**Avis de la mission régionale d'autorité environnementale  
sur un projet de parc photovoltaïque au sol au lieu-dit du Mas  
Romeu à Perpignan (Pyrénées-Orientales)**

N°Saisine : 2022-011243

N°MRAe : 2023APO15

Avis émis le 25 janvier 2023

Figure 2 : plan de masse du projet issu de l'étude d'impact

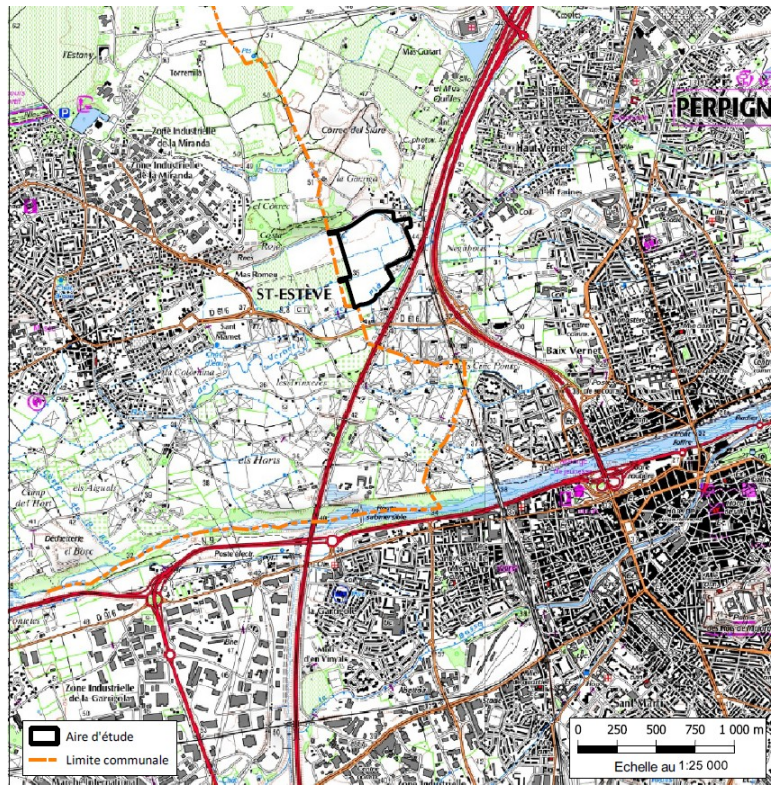
Le dossier présenté est composé de plusieurs documents avec en particulier un dossier de demande d'autorisation au titre de la loi sur l'eau et une étude d'impact. La MRAe note des incohérences dans la description du projet entre les deux documents. À titre d'exemple, l'étude d'impact précise un volume de réserve incendie à 120 m<sup>3</sup> alors que le dossier de demande d'autorisation loi sur l'eau mentionne un volume de 60 m<sup>3</sup>. Les incohérences doivent être levées. Par ailleurs, la MRAe note qu'une demande de compléments est en cours au titre de la procédure d'autorisation loi sur l'eau. La MRAe considère que le processus d'instruction de cette autorisation peut conduire à une modification des mesures d'évitement, de réduction ou de compensation proposées dans l'étude d'impact et à une meilleure prise en compte des enjeux environnementaux. Aussi, l'étude d'impact devra être mise à jour suite à l'instruction du dossier d'autorisation loi sur l'eau et présentée à l'enquête publique dans sa version mise à jour.

**La MRAe recommande de mettre à jour l'étude d'impact suite aux résultats de l'instruction du dossier d'autorisation au titre de la loi sur l'eau. Par ailleurs, l'ensemble des documents sont à reprendre de manière à présenter le projet de manière homogène et cohérente.**
